Spectera

Versionshinweise - Version 1.3.2

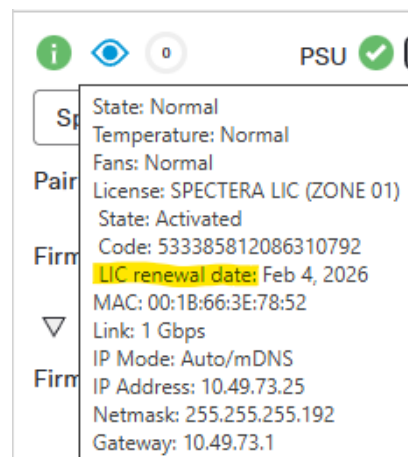
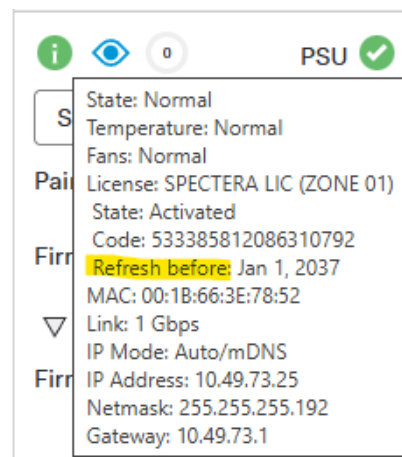
- Unterstützung für die automatische Lizenzverlängerung von Lizenzen, die vor dem 20. November 2025 ausgestellt wurden.

Die Lizenzverlängerung wird nach einiger Zeit im Gerätestatus angezeigt:
